MAGISTRÁT HLAVNÍHO MĚSTA PRAHY

Připomínkování Metropolitního plánu hl. m. Prahy

Druh subjektu		Právnícká osoba			
Jméno		Příjmení			
Titul před		Titul za		Datum narození	
Jméno/Název subjektu		Spolek pro Ďáblice			
Jméno jednatele		Alena Marusiakova			
IČ	22672681	ID datové schránky	4fmjvj4		
Ulice	Na blatech	Č. popisné/ č. evidenční	243/7		
PSČ	18200	Obec	Praha 8		
Telefon	603449842	Email	spolekprodablice@volny.cz

ANO pro konec rozšiřování skládky

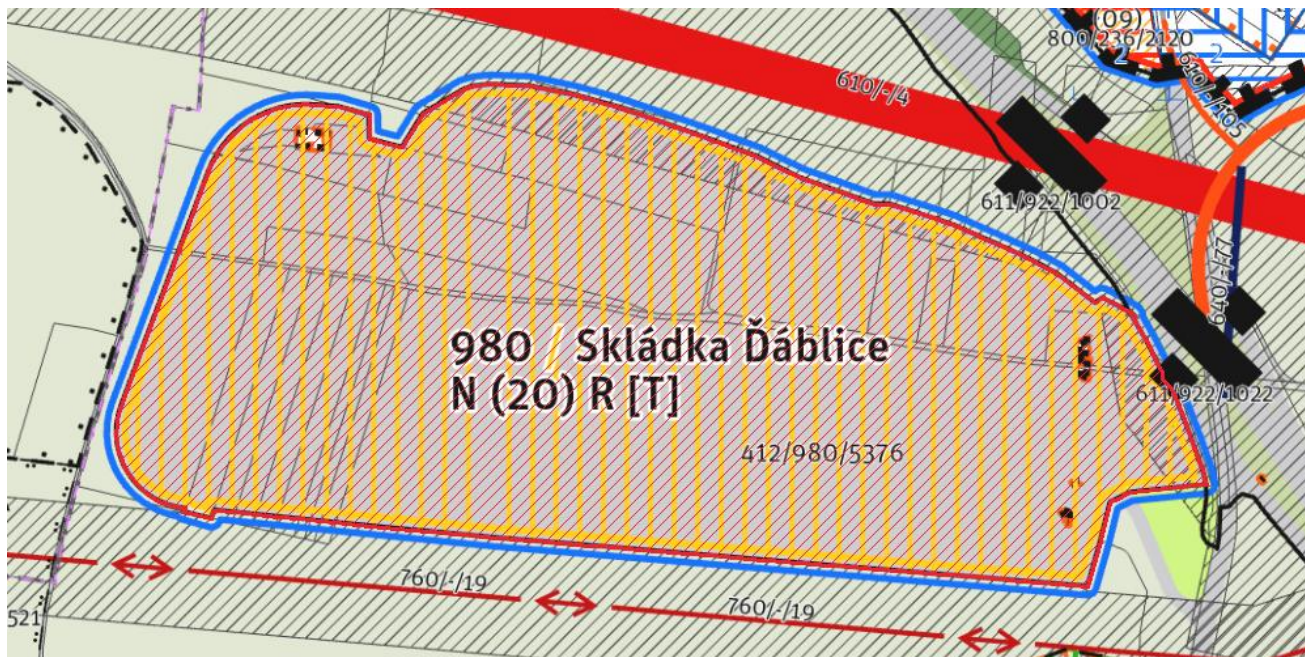
Text vyjádření: SOUHLAS s ukončením rozšiřováním skládky, SOUHLAS s transformací na rekreační funkci

Text zdůvodnění: Velký palec nahoru s rozhodnutím nerozšiřovat skládku, která zamožuje celý katastr Ďáblic a představuje environmentální riziko

Chybějící pěší a cyklistické propojení mezi Ďáblicemi a Chabry

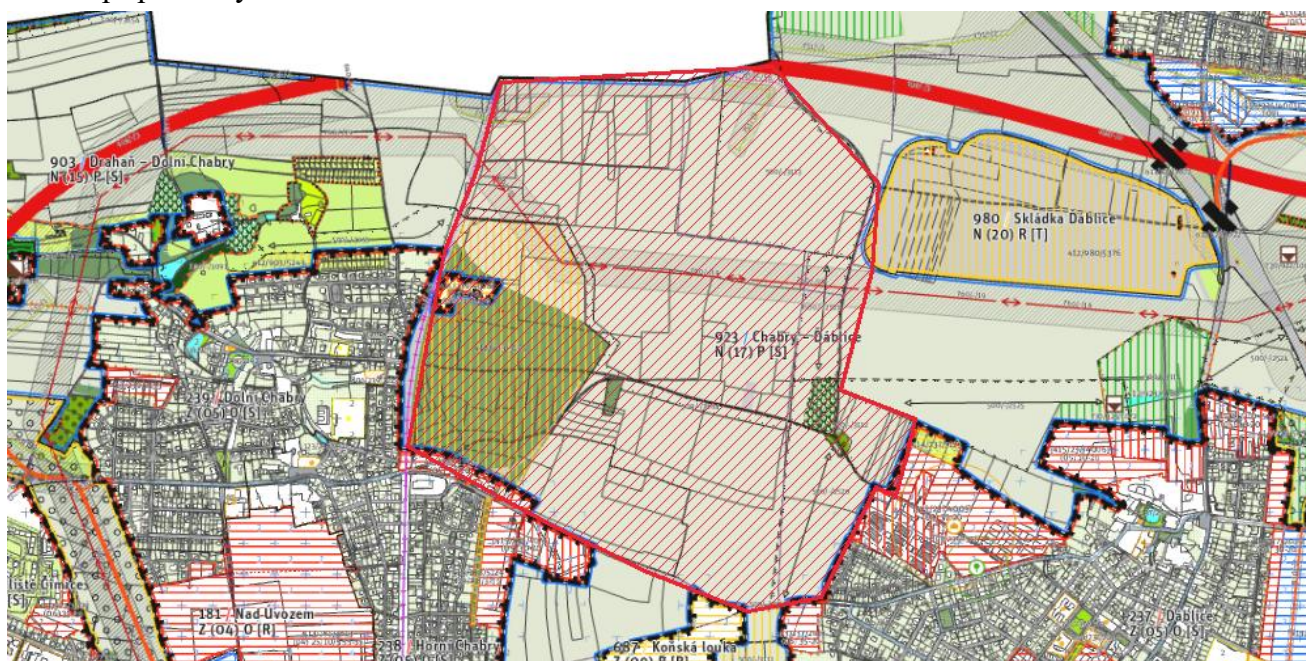
Text vyjádření: zcela chybějící systém cyklostezek a pěších propojení mezi Ďáblicemi a Chabry, řešit současnou neprostupnost

Text zdůvodnění: neprostupné území pro cyklisty a pěší, chybějící propojení mezi Ďáblicemi a Chabry

Doplnění zastavitelné plochy v kvadrantu severozápadním

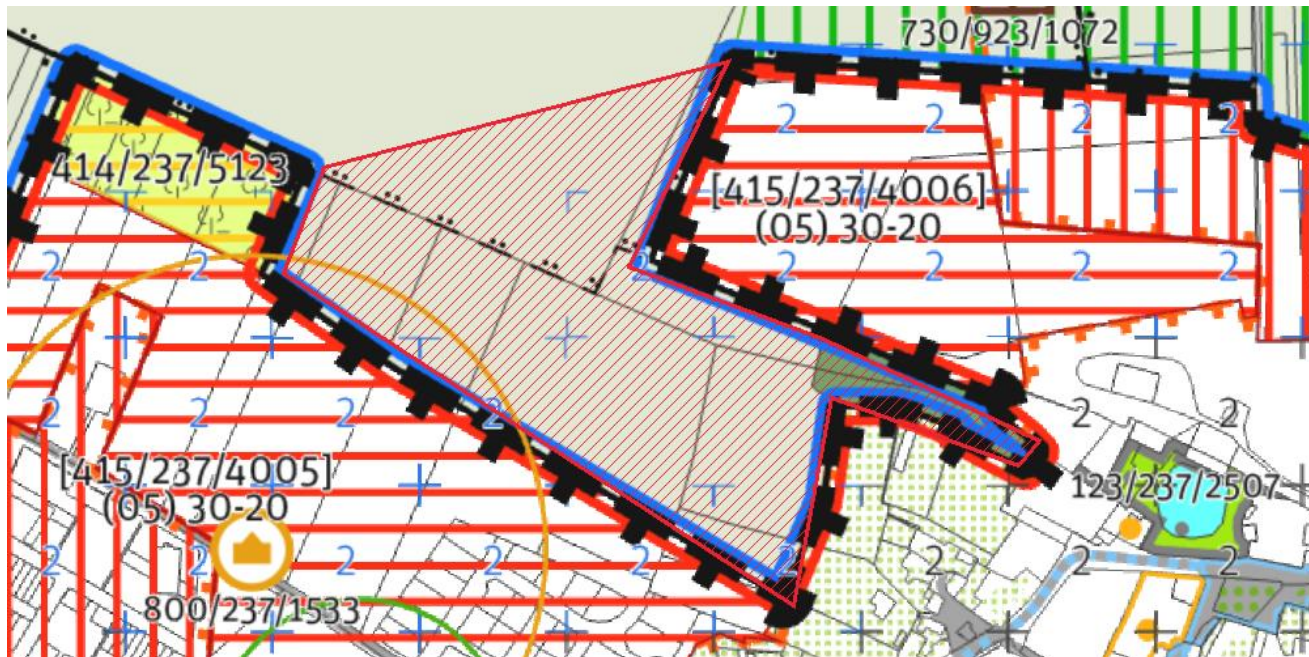
Text vyjádření: Rozšířit zastavitelné území o obytnou oblast ve smyslu navržené grafické přílohy,
Doplnit toto území s plovoucí značkou VV pro povinné veřejné vybavení (školy, školky) a dále pro park o minimální ploše 5000m²

Text zdůvodnění: spojit nesmyslné dva appendixy a propojit tato území o smysluplnou obytnou plochu, tímto územím musí tak jako projít servisní komunikace propojující Ďáblickou, Statkovou a komunikací Spořickou směrem na Chabry

Nepropojení budoucí komerční komunikace s ulicí K lomu vedoucí do Ďáblic

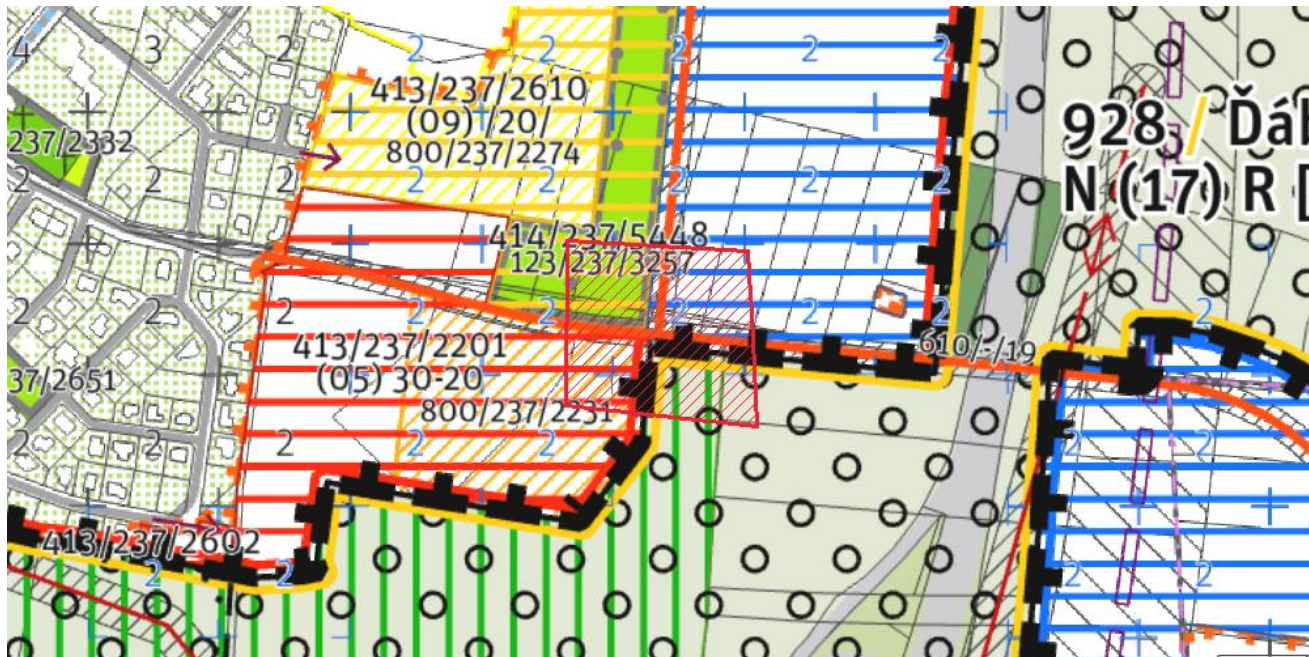
Text vyjádření: Nepropojovat budoucí komunikaci pro obsluhu komerční části s ulicí K lomu. Komerční oblast bude dopravně oddělená a pouze napojená na komunikaci Kostelecká.

Text zdůvodnění: Zamezit zavedení komerční dopravy (logistika, obchody) do obytné oblasti

Nová retenční nádrž pod Ďáblickým hájem

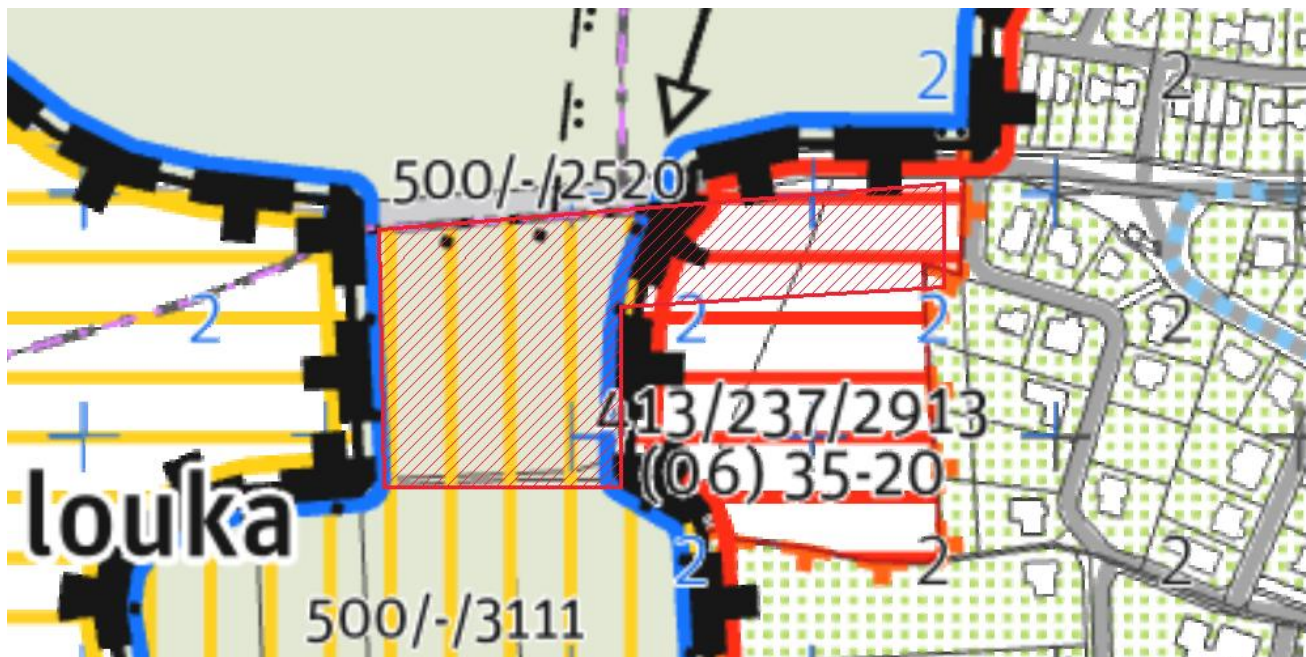
Text vyjádření: Umístit do vyznačené plochy prvek pro retenční nádrž pro zachytávání nadměrných dešťových srážek z oblasti pod Ďáblickým lesem, aby se zabránilo jejich přelití do Šenovské ulice.
Použít pro tuto kategorii jako VPS-TI.

Text zdůvodnění: Pravidelné zatopování spodní části Ďáblic a jejího historického jádra v ulicích Šenovské a U parkánu a Na Štamberku

Protihluková opatření

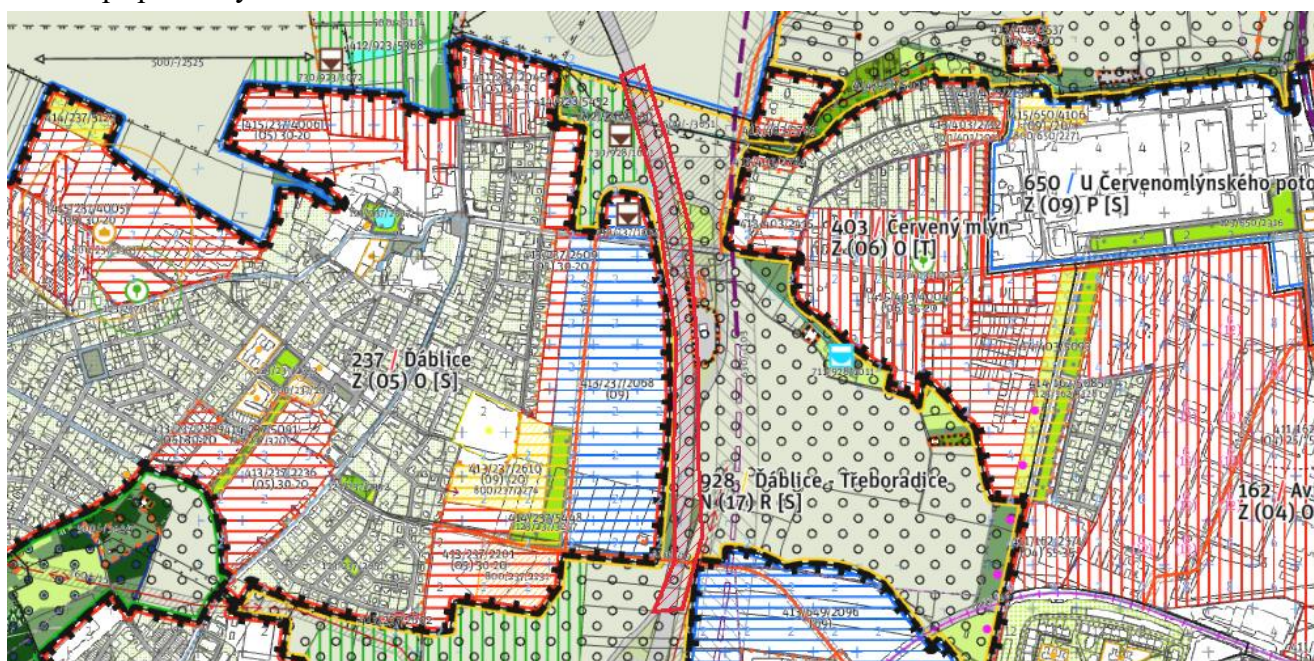
Text vyjádření: Systém protihlukových opatření (valy a stěny na obou stranách Cínovecké ulice)

Text zdůvodnění: hlukové emise tekoucí do oblasti Ďáblic a Blat na východní straně způsobuje překračování hygienických limitů

Rekreační zeleň podél Mratínského potoka

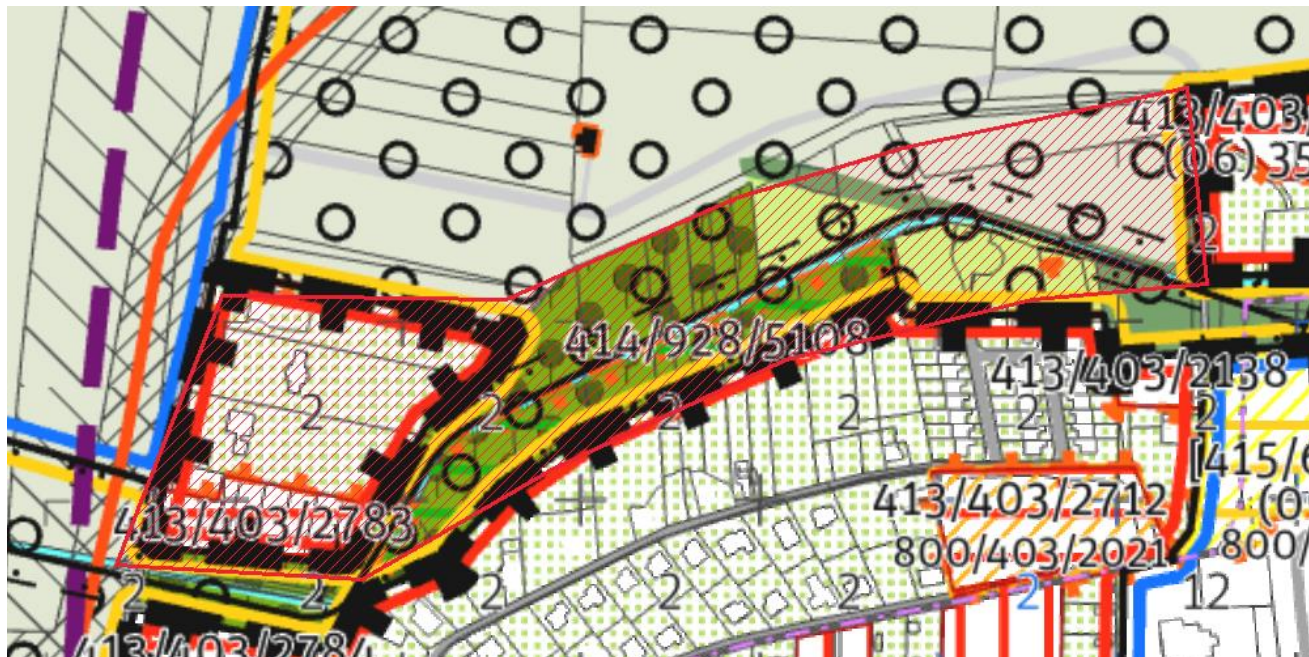
Text vyjádření: vytvoření rekreační oblasti podél Mratínského potoka, plnohodnotná krajinná zeleň

Text zdůvodnění: stále mizející zeleň z katastru d'áblic, tato oblast je nevyužitá a nabízí místo pro rekreaci a oddych

Retenční nádrž 730/923/1072

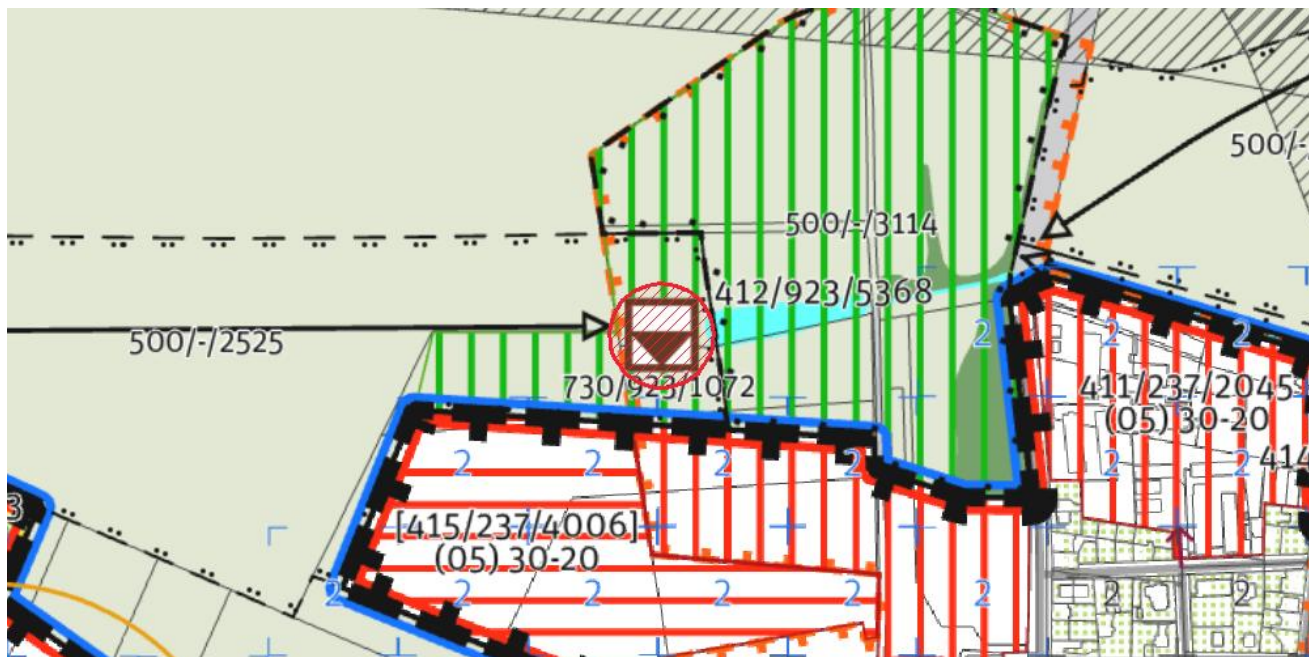
Text vyjádření: Posunout retenční nádrž (730/923/1072) k Ďáblické ulici, kde dává větší smysl.

Text zdůvodnění: Umístění u Ďáblické ulice je vzájemnou dohodou v území

Snížení podlažnosti u parku Ďáblických průhledů

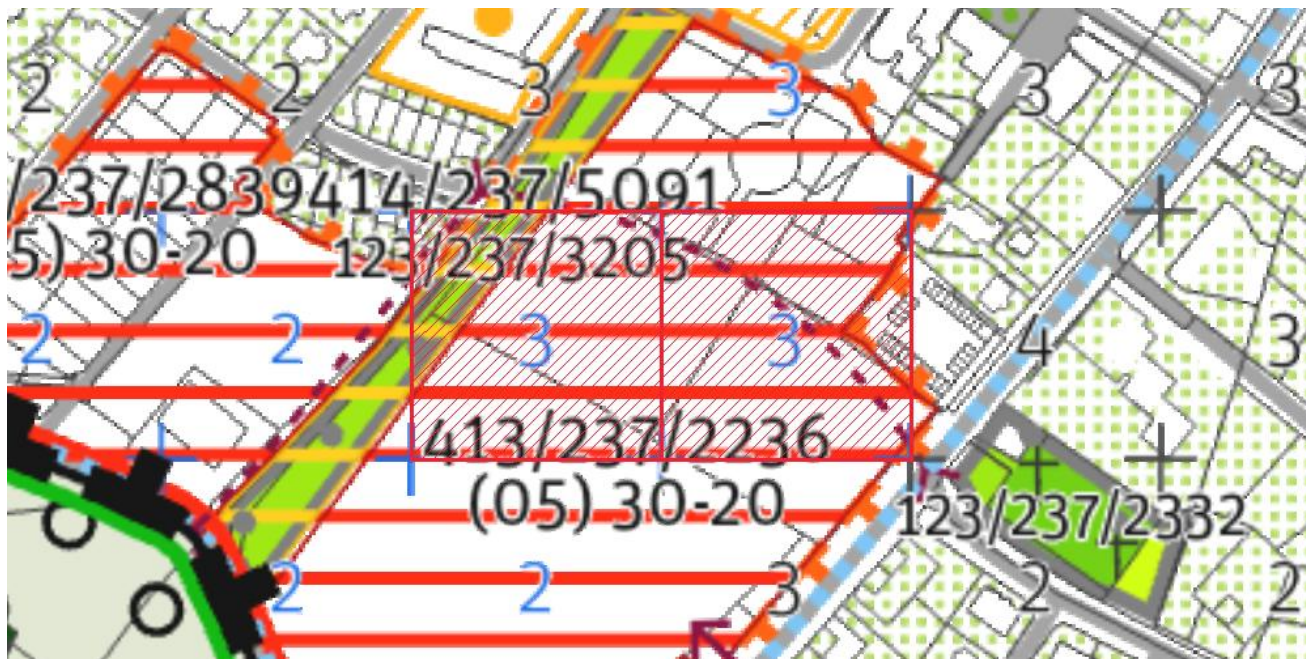
Text vyjádření: Zrušení vysoké podlažnosti u parku Ďáblické průhledy a zmenšení na +2

Text zdůvodnění: zcela nesmyslná podlažnost atypická pro Ďáblice a vesnickou strukturu, ztráty genia loci pro Ďáblice, brutální urbanismus v posledních letech ničí charakter Dáblic

nová servisní komunikace na severozápadě Ďáblic spojující Spořickou, Statkovou a Ďáblickou

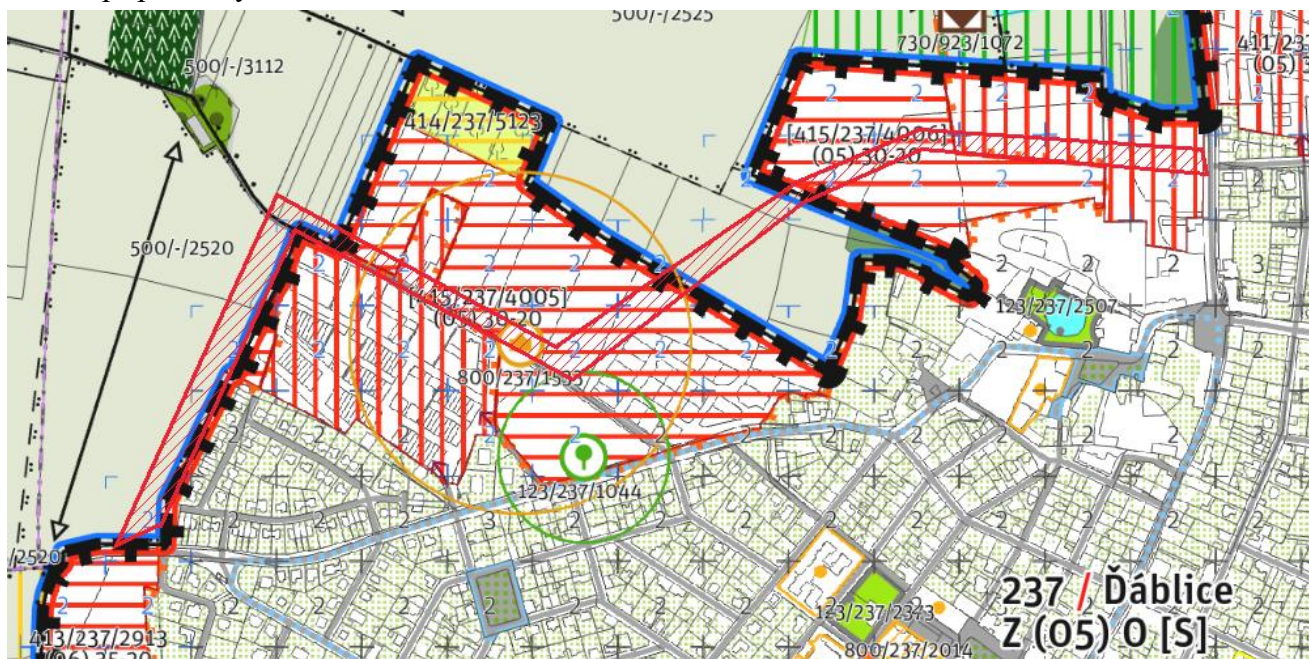
Text vyjádření: V grafické vyznačené části navrhnout servisní komunikaci pro obsluhu území v severozápadním kvadrantu a to tak, aby ve finále propojila Spořickou přes Statkovou a Ďáblickou

Text zdůvodnění: současná vzdutí na ulici Šenovské, ta již neunes další dopravní zátěž z nových oblastí v severozápadním kvadrantu

posunutí značky parku

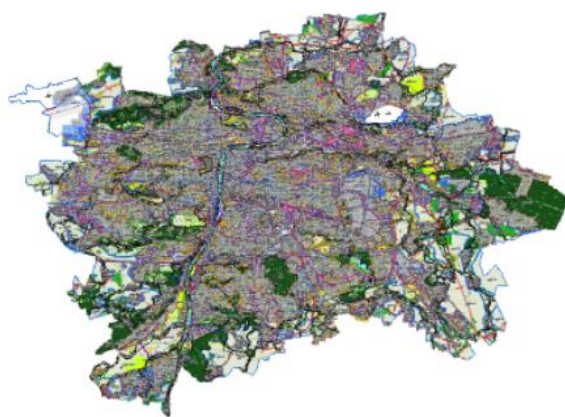
Text vyjádření: posunout značku parku na sever
Text zdůvodnění: v celé oblasti na jiho západ od ulice Statkové jsou již vydaná územní rozhodnutí nebo je zástavba

posunutí značky vybavenosti na východ

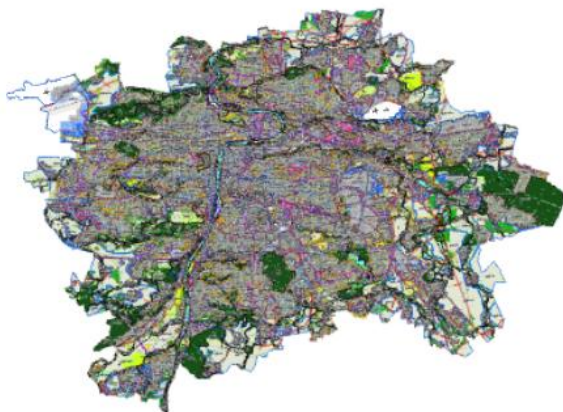
Text vyjádření: Posunout prvek vybavenosti 800/237/1533 východním směrem do části dnes nezastavěné

Text zdůvodnění: celá oblast na jihozápad od ulice Statková je dnes buď zastavěná nebo s vydaným územním rozhodnutím, takže tam žádná vybavenost již nelze umístit

retenční nádrž pro odvodnění nových zpevněných ploch komunikací

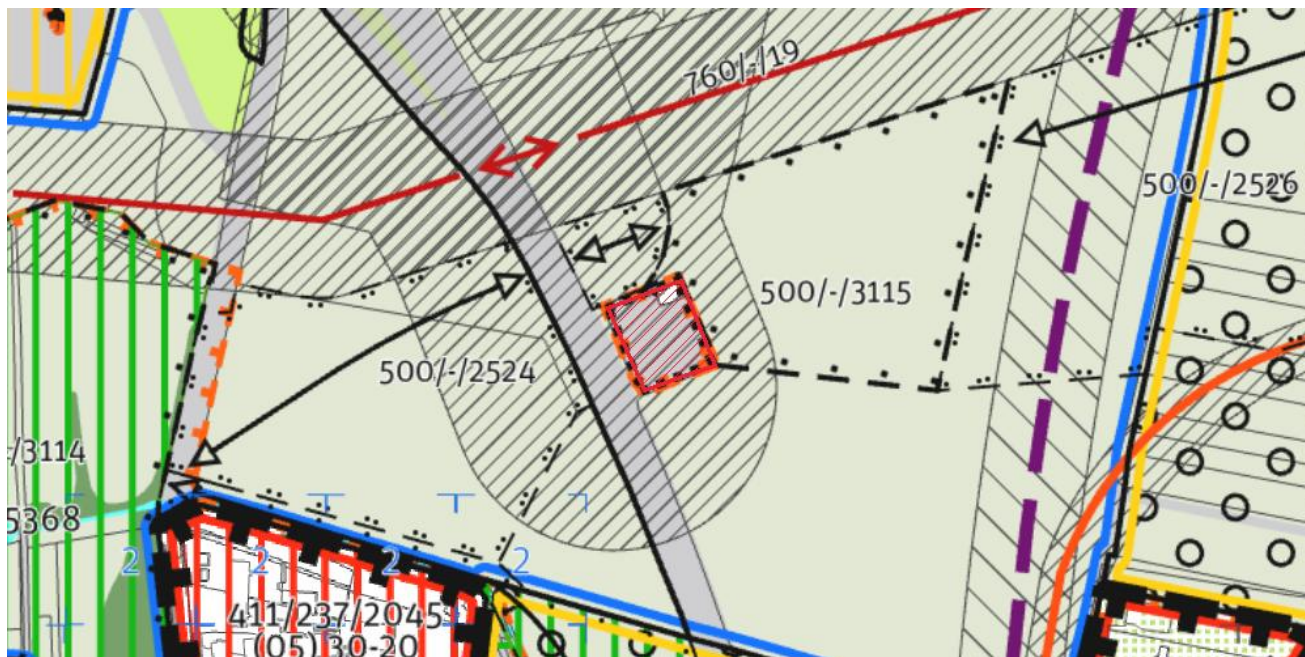
Text vyjádření: další retenční nádrž pro zachycení přívalových vod ze zpevněných ploch zařadit do VPS - TI

Text zdůvodnění: Současné velké problémy s odvodněním Ďáblic nemůže zhoršit stavba okruhu a dalších zpevněných ploch
